Expediente: **057560242381**
Radicado: **RE-02385-2026**
Sede: **REGIONAL PARAMO**
Dependencia: **DIRECCIÓN REGIONAL PÁRAMO**
Tipo Documental: **RESOLUCIONES**
Fecha: **09/07/2026** Hora: **16:15:58** Folios: **10**

POR MEDIO DE LA CUAL SE MODIFICA UNA CONCESIÓN DE AGUAS Y SE ADOPTAN OTRAS DISPOSICIONES.

3. Que técnicos de la Corporación, procedieron a realizar visita técnica el día 01 de septiembre de 2025, producto de la cual, se generó el Informe Técnico IT-06420-2025 del 16 de septiembre de 2025 ampliado mediante Informe Técnico IT-03425-2026 del 11 de junio de 2026, dentro del cual se formularon las siguientes observaciones y conclusiones:

Reporte de Caudal de Reparto

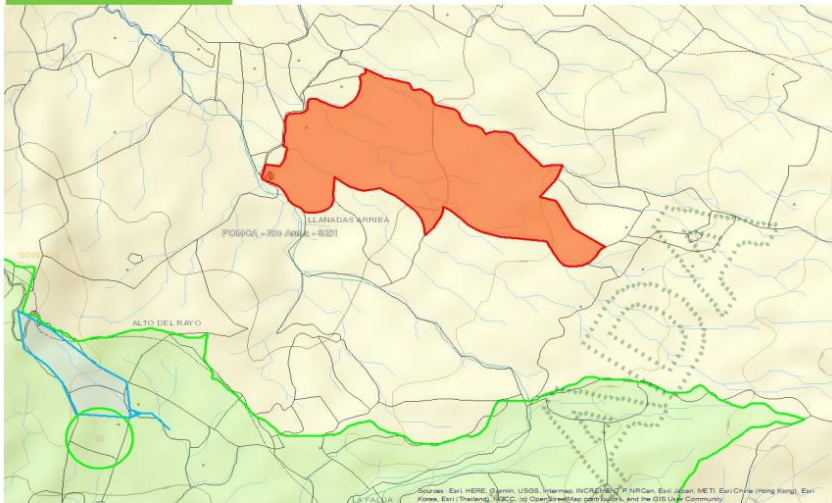
Se presenta el caudal de reparto del nuevo punto de captación, evidenciando suficiente caudal disponible para satisfacer las necesidades del predio.

Caudales		Valores	
Ítem		Caudal Mínimo	Caudal Medio
Caudal (l/s)		1.78	3.52
Caudal Ecológico (l/s)		0.44	0.88
Caudal Máximo de Reparto (l/s)		1.33	2.64
Caudales otorgados (l/s)		0.0	0.0
Caudal Disponible para Reparto (l/s)		1.33	2.64
